Niederschrift

**über die 32. öffentliche und nichtöffentliche Sitzung des Rates der Stadt Hilden am
Mittwoch, 10.07.2019 um 17:00 Uhr, im Bürgersaal des Bürgerhauses (Mittelstraße 40
in 40721 Hilden)**

6.1 Bebauungsplan Nr. 255 für den Bereich Karnaper Straße/Diesterwegstraße/Eisenbahntrasse im Stadtteil Hilden Süd: Abhandlung der Stellungnahmen aus der ersten Offenlegung erneuter Offenlagebeschluss	WP 14-20 SV 61/223/1
---	-------------------------

Abbildung: Lärmpegelbereiche gem. DIN 4109; Quelle: Anlage 8, des schalltechnischen Gutachtens zum Bebauungsplan Nr. 255

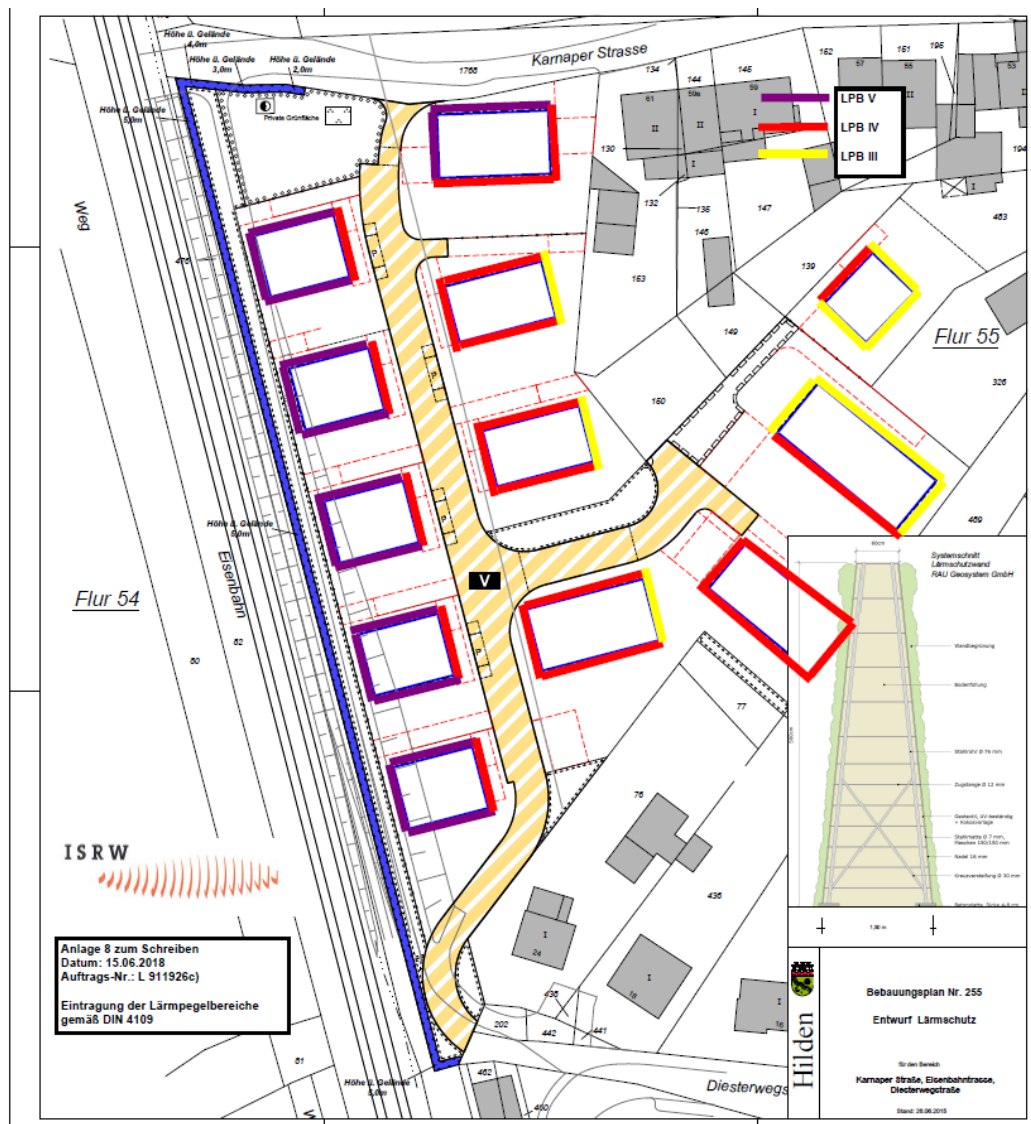
Im nun vorliegenden Schallgutachten und den Bebauungsplan-Unterlagen wurden die Anregungen des Kreisgesundheitsamtes nur teilweise umgesetzt.

- Die Anregung zur Festsetzung von lärmoptimierten Grundrissen wurde nicht berücksichtigt. Es wurde jedoch ein textlicher Hinweis in den Bebauungsplan aufgenommen.

- Die Maßnahmen des schalltechnischen Gutachtens beziehen sich auf den Nachtzeitraum. Zur Klarstellung dieser Festsetzungen wurde vom Gutachter ein Plan mit Festsetzung der Lärmpegelbereiche dem schalltechnischen Gutachten hinzugefügt (Anlage 8, Eintragung der Lärmpegelbereiche gem. DIN 4109).

Des Weiteren wird der Anregung gefolgt, indem in den Textlichen Festsetzungen (Nr.6.1) auf die Anlage 8 (Eintragung der Lärmpegelbereiche gem. DIN 4109) des Schallgutachtens hingewiesen wird. Zudem wird die genannte Darstellung der Lärmpegelbereiche in Punkt 12.6 der Begründung mit aufgenommen.

- Der Anregung, lärmoptimierte Grundrisse im Bebauungsplan festzusetzen, wird nicht gefolgt. Diese sind, anders als technische Maßnahmen wie die Ausstattung mit fensterunabhängigen Belüftungseinrichtungen, nicht „festzusetzen“ und werden daher als Empfehlung in die Textlichen Hinweise zum Bebauungsplan mit aufgenommen.
